TNO-rapport**TNO 2022 R10790 / SEC rapport 22.04.001****Herbeoordeling gebiedsverbod rond vuurtoren
Lange Jaap****Buildings, Infrastructure &
Maritime**Stieltjesweg 1
2628 CK DELFT
Postbus 155
2600 AD DELFT

Datum	29 april 2022
Auteur(s)	[REDACTED] (TNO) [REDACTED] (Spelt Engineering & Contracting BV)
Exemplaarnummer	
Oplage	
Aantal pagina's	15 (incl. bijlagen)
Aantal bijlagen	
Opdrachtgever	Rijkswaterstaat
Projectnaam	Lange Jaap - deel 3
Projectnummer	TNO 060.53045, SEC 22.04.001

Figuur 2.1: Schade V-202106-223; foto van nulopname (links) en van drone-inspectie (rechts)

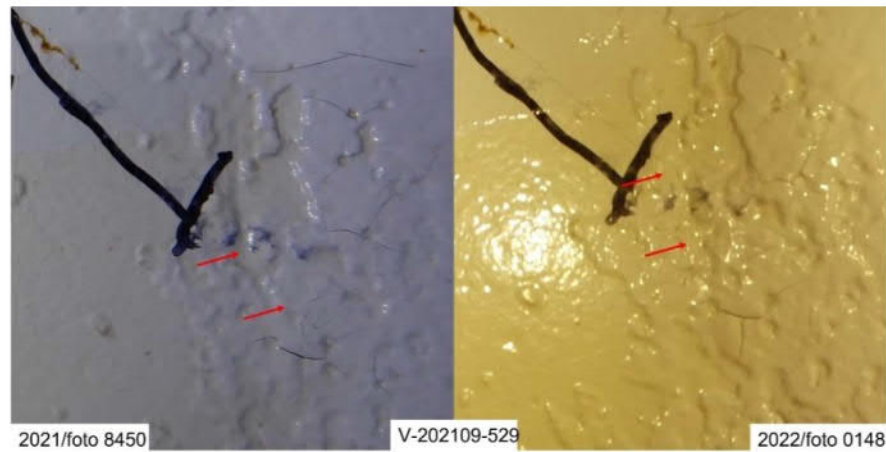
- Schade V-202106-223: Ten aanzien van deze scheur heeft Nebest aangegeven dat de geschatte groei ligt tussen 0-5 mm. SEC/TNO is van oordeel dat de foto's van de nulinspectie en van de drone-inspectie onvoldoende duidelijk van elkaar verschillen om te kunnen concluderen dat er sprake is van scheurgroei (figuur 2.1).
- Schade V-202109-529: Ten aanzien van deze scheur heeft Nebest aangegeven dat de geschatte groei ligt tussen 0-35 mm. SEC/TNO is van oordeel dat er geen sprake is van scheurgroei. De door Nebest aangegeven verlenging van de scheur, ten opzichte van de aftekening op het oppervlak, was reeds te zien op de foto die tijdens de nulopname is genomen (figuur 2.2).

Figuur 2.3: Schade V-202109-682; foto van nulopname (links) en van drone-inspectie (rechts)

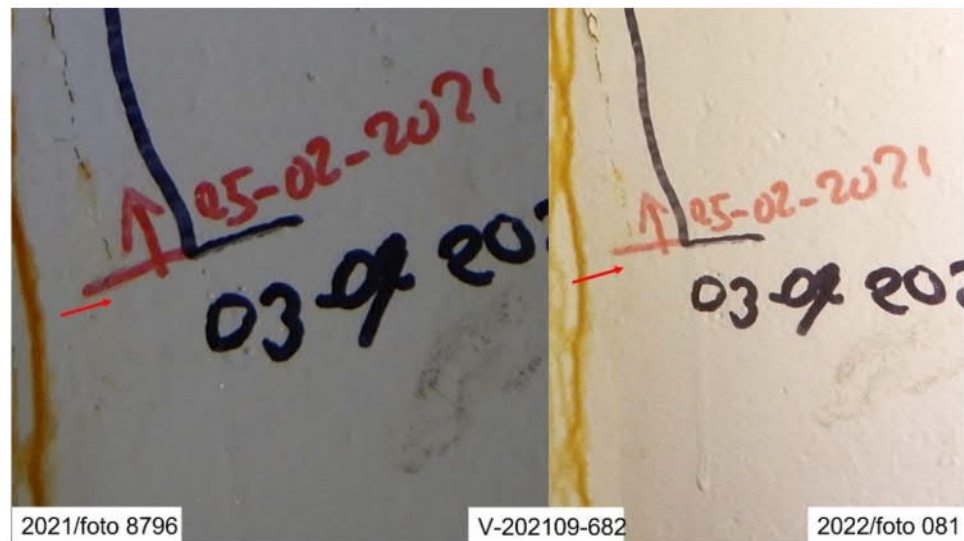
- Schade V-202109-682: Ten aanzien van deze scheur heeft Nebest aangegeven dat de geschatte groei ligt tussen 0-5 mm. SEC/TNO is van oordeel dat de foto's van de nulinspectie en van de drone-inspectie onvoldoende duidelijk van elkaar verschillen om te kunnen concluderen dat er sprake is van scheurgroei (figuur 2.3).

Figuur 2.4: Schade V-202109-2463; foto van nulopname (links) en van drone-inspectie (rechts)

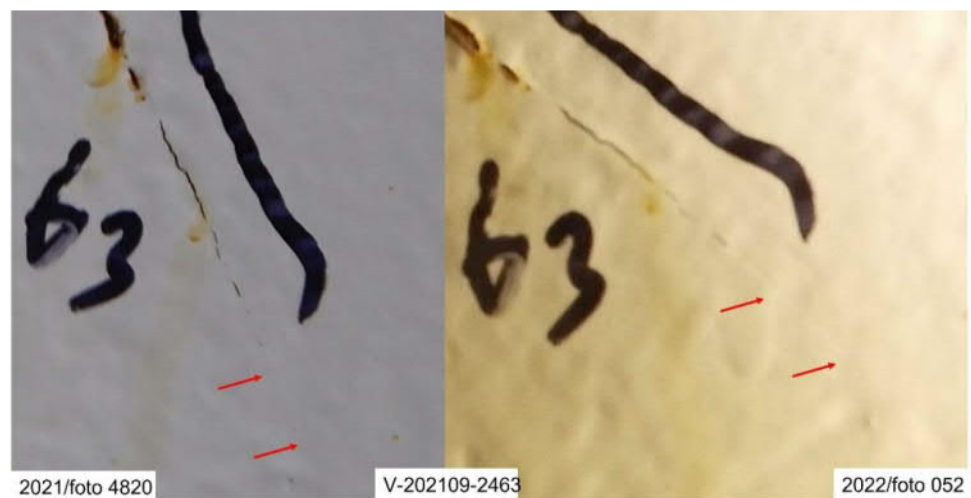
- Schade V-202109-2463: Ten aanzien van deze scheur heeft Nebest aangegeven dat de geschatte groei ligt tussen 0-5 mm. SEC/TNO is van oordeel dat er geen sprake is van scheurgroei. De door Nebest aangegeven verlenging van de scheur, ten opzichte van de aftekening op het oppervlak, was reeds te zien op de foto die tijdens de nulopname is genomen (figuur 2.4).

Figuur 2.5: Schade V-202109-; foto van nulopname (links) en van drone-inspectie (rechts)

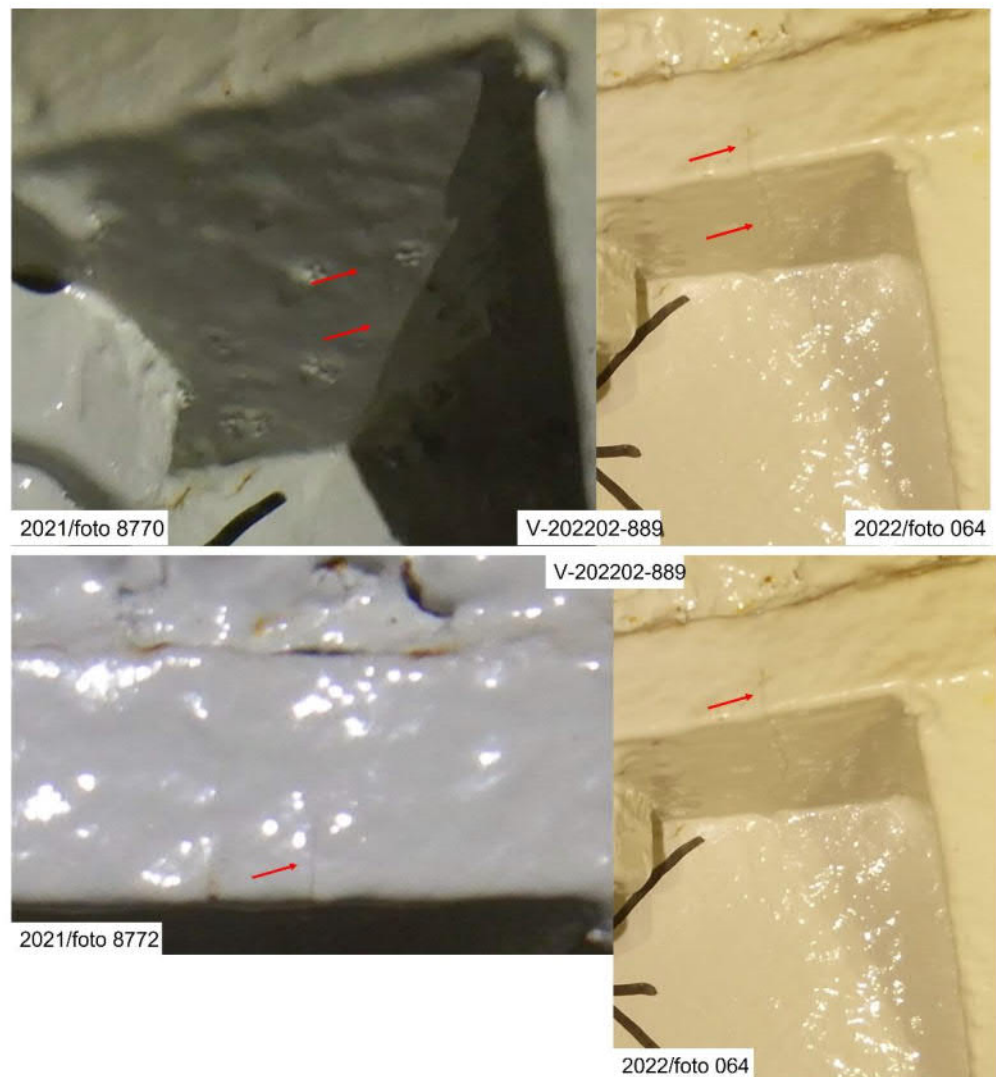
- Schade V-202202-889: Ten aanzien van deze scheur heeft Nebest aangegeven dat deze 70 mm is gegroeid. SEC/TNO is van oordeel dat er geen sprake is van scheurgroei. Door Nebest is aangegeven deze scheur een nieuwe schade betreft naast een bestaande schade. Echter, de betreffende scheur was al zichtbaar op foto's van de nulopname en was ten tijde van de drone-inspectie niet langer geworden (figuur 2.5).

Figuur 4.1: Windsnelheid weerstation De Kooy; gemiddeld over de laatste 10 minuten van het afgelopen uur (bron: KNMI)

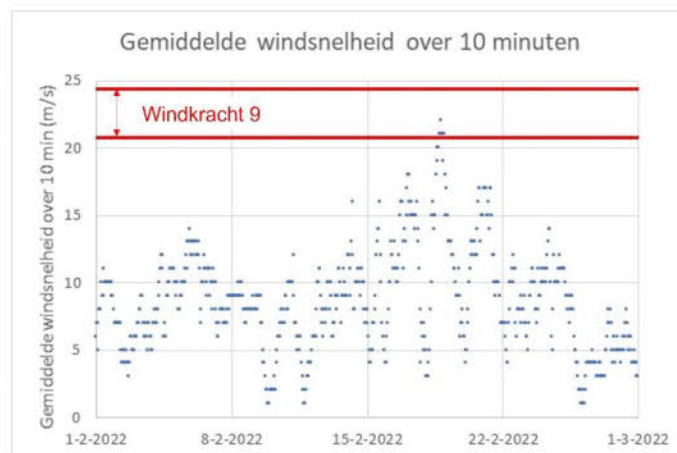
In aanvulling op het voorgaande geldt dat recent, op 18 februari 2022, daadwerkelijk sprake is geweest van een storm met windkracht 9 (figuur 4.1). De vuurtoren heeft deze storm doorstaan.

Op basis van het bovenstaande adviseert SEC/TNO om het gebiedsverbod op te heffen, met uitzondering voor de perioden waarin sprake is van windkracht 9 of hoger. Voor de perioden waarin sprake is van een windkracht 9 of hoger, wordt geadviseerd om een tijdelijk gebiedsverbod in te stellen. Voor de weg die aan de noordwestzijde langs de vuurtoren loopt, geldt deze voorwaarde enkel voor wind uit oostelijke richtingen, met als veilige grens een richting tussen 30 en 210 graden.
